欠陥発生箇所説明図

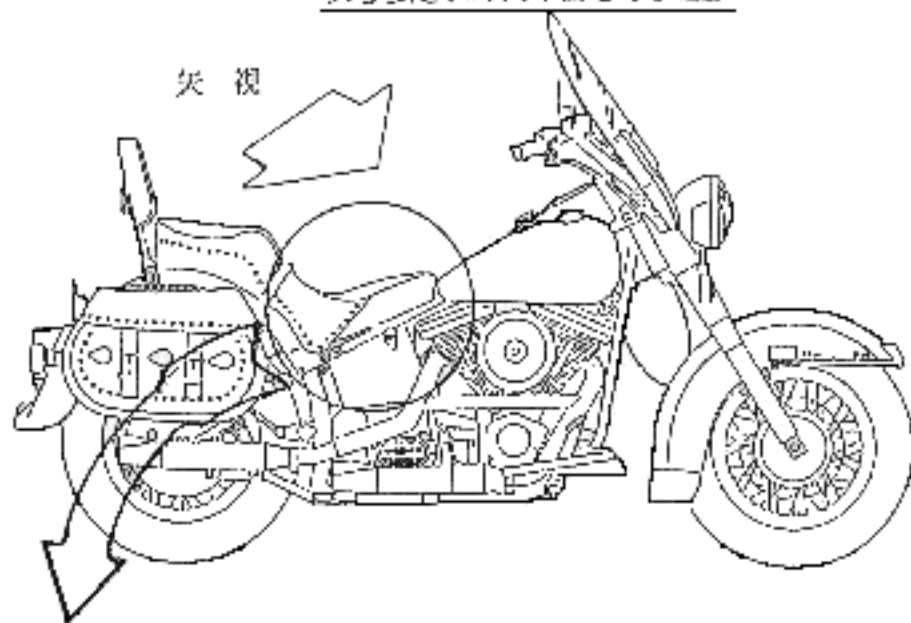
欠陥発生場所
 継電器の防水性能が不十分なため、水分が侵入すると短絡して原動機が始動できなくなるおそれがある。

全車両、当該継電器を対策品と交換する。

継電器（スターターリレー）

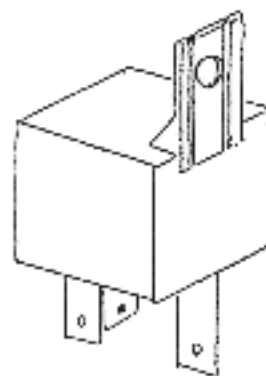
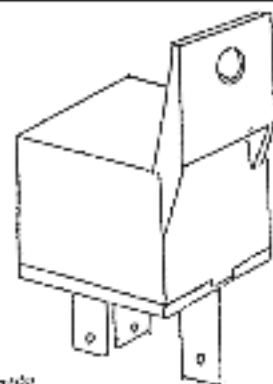
前

後
